Avis du SMBVA

Projet de révision simplifiée n°2 du PLU de la commune d'Orange

Le SMBVA a reçu en date du 11 juin 2026, le projet de révision simplifiée n°2 pour émettre un avis, qui sera présenté lors de l'examen conjoint du projet le 8 juillet 2026.

L'objectif de la présente révision allégée du PLU est de **créer un STECAL à vocation agro-touristique sur le château Maucoil.**

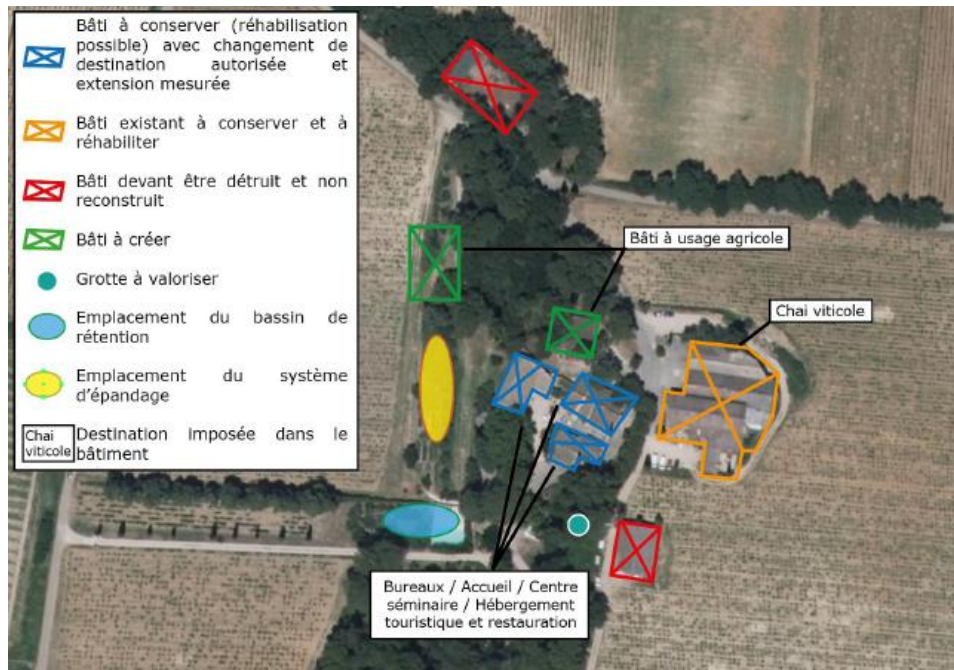
Une « emprise maximale constructible » (aplat violet sur le plan de zonage) est cependant supprimée puisqu'elle ne répond pas au projet.

À l'article A 2 sur les destinations, sous-destinations et natures d'activités soumises à des conditions particulières, il est ajouté que sont autorisées les constructions à usage d'activités agricoles et touristiques (dont hébergement touristique, salle de dégustation, etc.) dans la limite de 2 800 m² d'emprise au sol, 5 000 m² de surface de plancher et dans le respect de l'orientation d'aménagement et de programmation. Les unités d'hébergement sont limitées à 35 maximum.

Axonométrie de principe de récupération des énergies, Valorisation et utilisation des ressources présentes naturellement sur le site

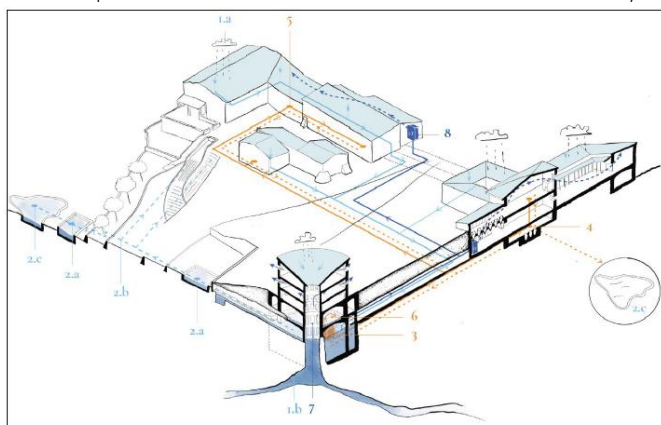
Analyse

Le SCOT encourage les communes à favoriser la conception de formes urbaines moins consommatrices en énergies et la réalisation de bâtiments promouvant les énergies alternatives et la performance énergétique, pour s'inscrire dans la transition énergétique.

Ainsi, le projet proposé dans la révision simplifiée s'inscrit pleinement dans ces objectifs en proposant un système adapté au contexte local, s'appuyant sur les ressources existantes et qui permettra de répondre aux besoins liés à cette activité, de manière plus sobre.

Il serait important d'intégrer les éléments liés à la conception énergétique dans l'OAP, et de vérifier la nécessité de l'intégrer dans le règlement, afin de permettre la réalisation de certains de ces systèmes.
